Nr sprawy: ZP.271.1.6.2020.IZ

**WYJAŚNIENIE
SPECYFIKACJI ISTOTNYCH WARUNKÓW ZAMÓWIENIA**

Działając na podstawie art. 38 ust. 1 pkt 3 ustawy Prawo zamówień publicznych (t.j. Dz. U. z 2019 r. poz. 1843 ze zm.), zawiadamia się, że w dniu **13.11.2020 r.** wpłynął do Zamawiającego wniosek o wyjaśnienie specyfikacji istotnych warunków zamówienia na postępowanie pn. **„Remont nawierzchni ulicy Spółdzielczej oraz ulicy na działce nr 601/1 obręb nr 0003 w Bobolicach”** w poniższym zakresie:

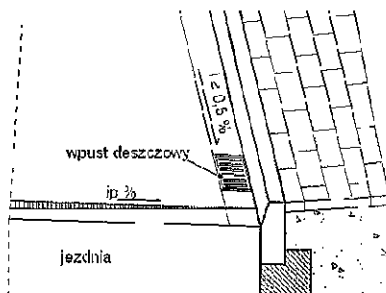
9. Ze względu na brak przekroju drogi prosimy o doprecyzowanie na planie sytuacyjnym gdzie należy wykonać ścieki z kostki.

Ścieki uliczne z kostki betonowej bezfazowej, przykrawężnikowe należy wykonać według rysunku na całej długości remontowanej drogi przy krawężnikach.
